# 道路台帳付図

鳥取県

路線コード  
15-181  
路線名  
一般国道 181号

①  
変更位置  
日野郡日野町三谷  
変更理由  
橋梁補修工事(三谷尻橋)

路線コード  
22-106  
路線名  
一般県道 多里伯太線

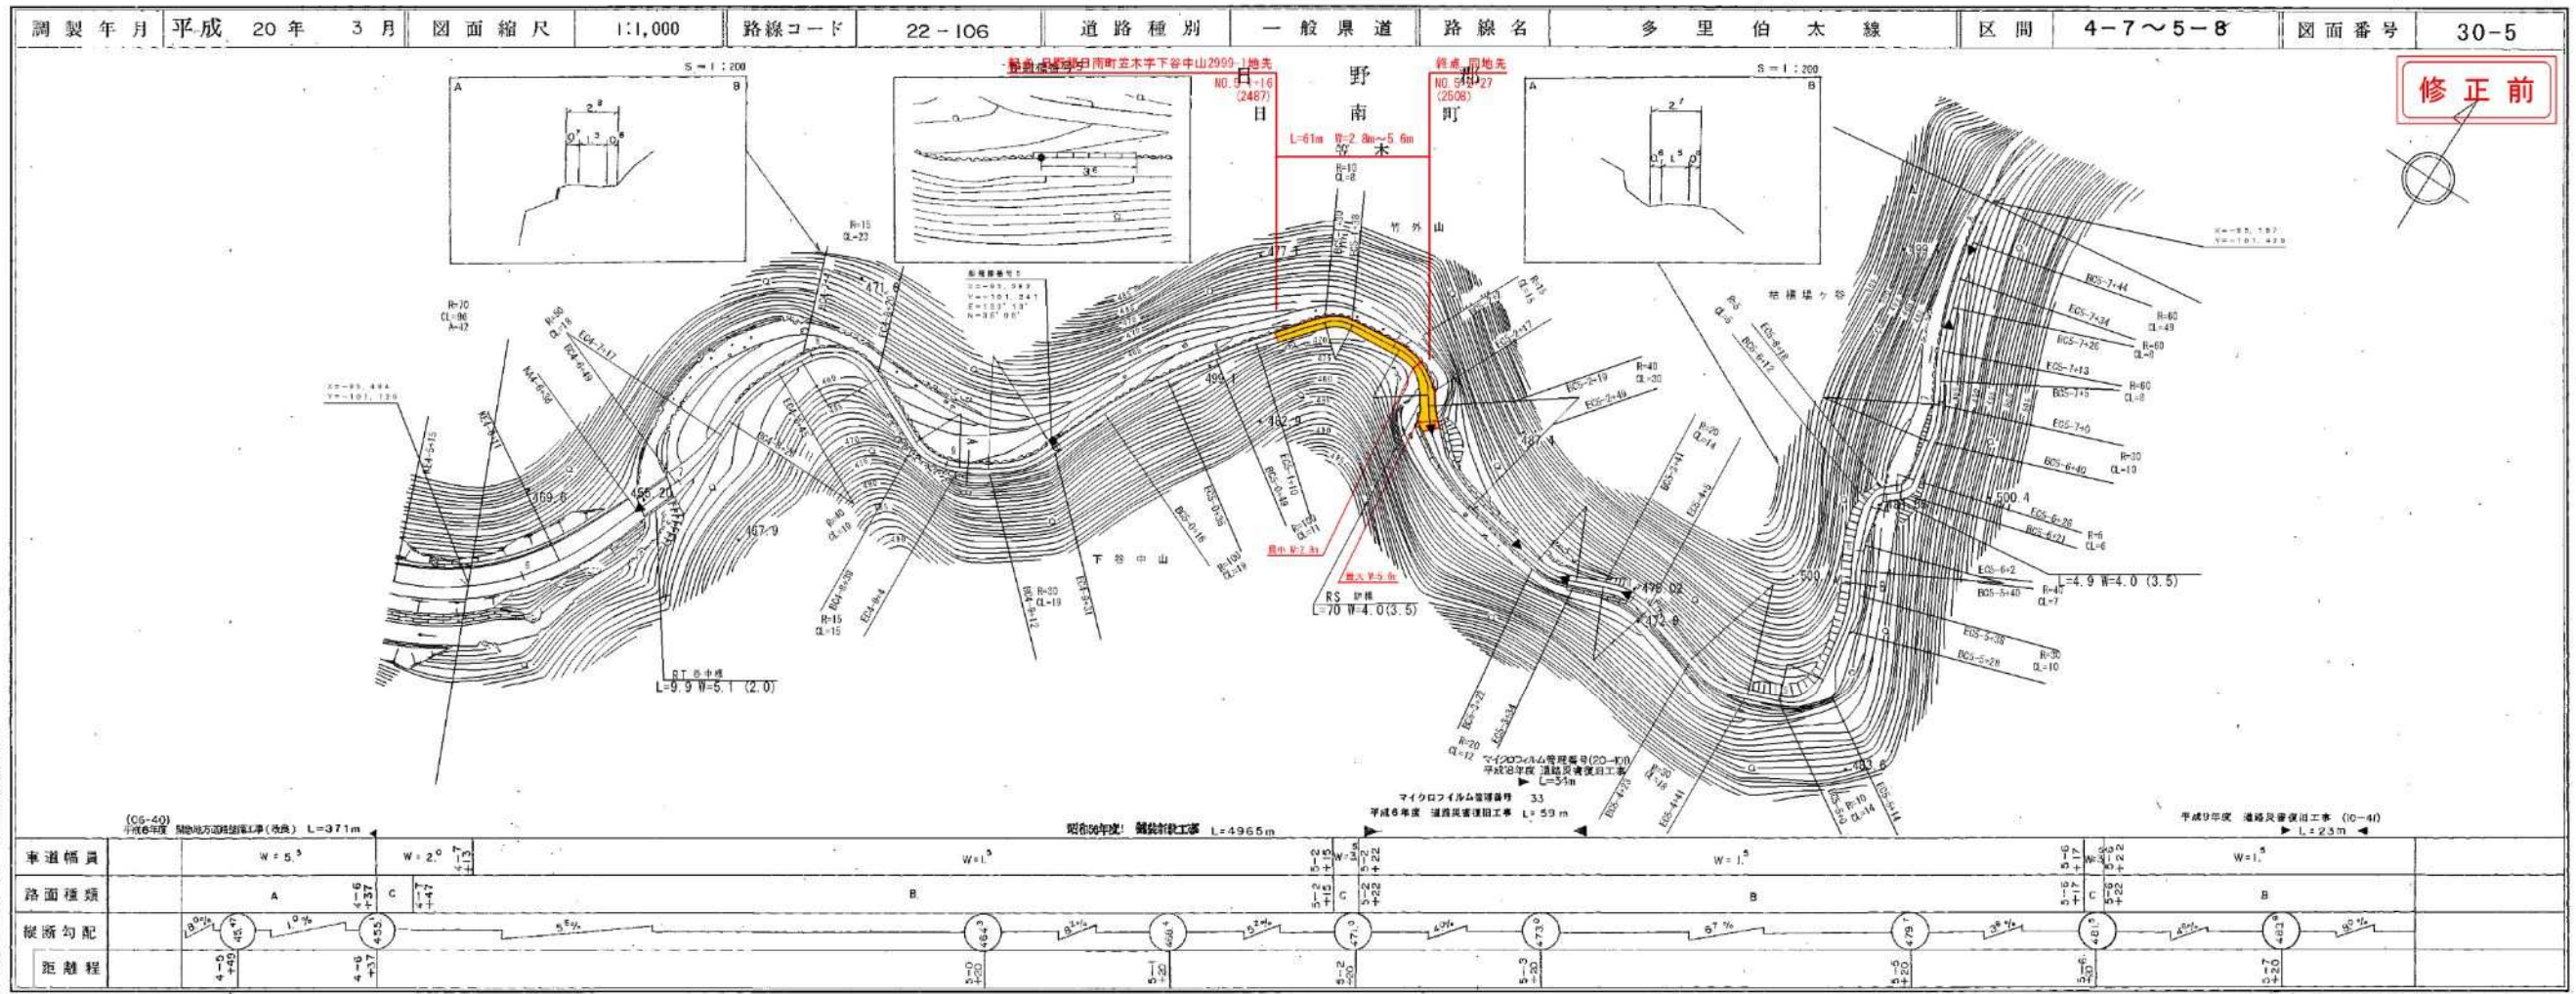
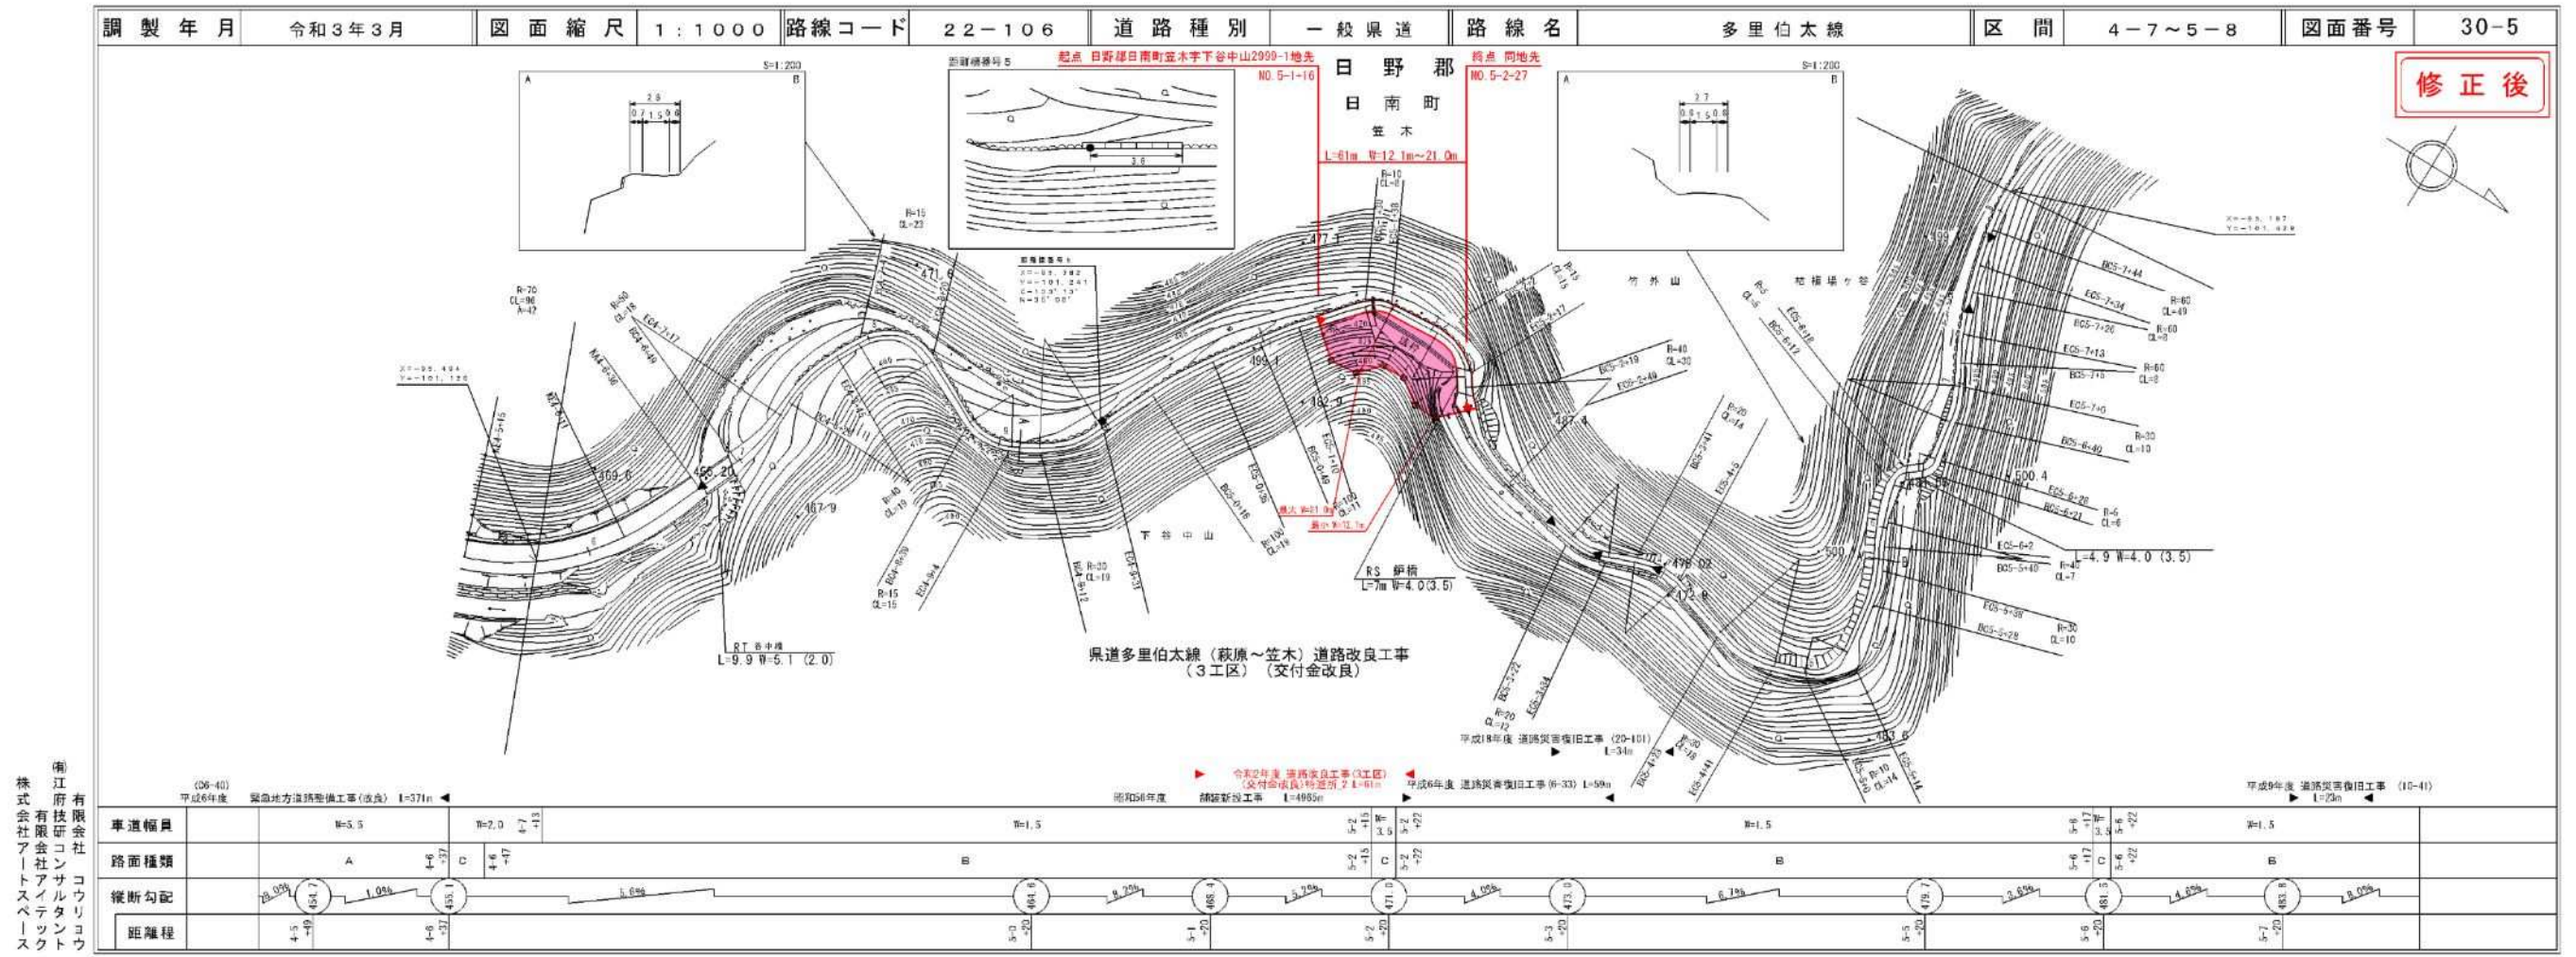
⑧  
変更位置  
日野郡日南町笠木  
変更理由  
道路改良工事(3工区)  
(交付金改良)待避所\_2
